## 改善箇所説明図

### 基準不適合発生箇所

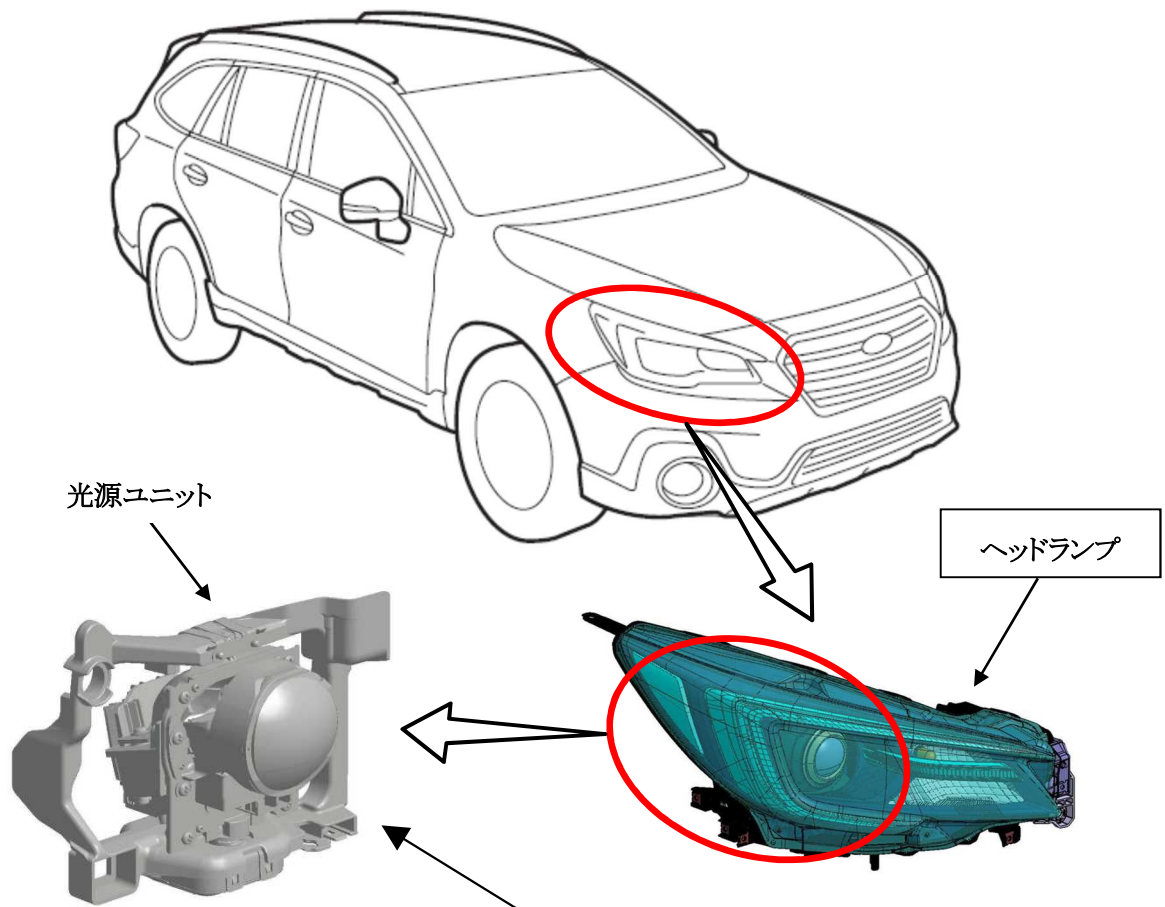
右側ヘッドランプにおいて、製造工程が不適切なため、ヘッドランプ内部に塗布した接着剤が、内部構成部品である光源ユニット付近に垂れ落ち、光源ユニットの左右方向の動きが妨げられているものがある。そのため、前照灯レベラー作動角不良や、使用過程での光軸ずれが発生し、保安基準第32条(前照灯の基準)に適合しなくなるおそれがある。

全車両、右側ヘッドランプを点検し、異常が認められた場合は、右側ヘッドランプを良品に交換する。

打刻車台番号の1桁目の『下』に黄色ペイントを塗布する。
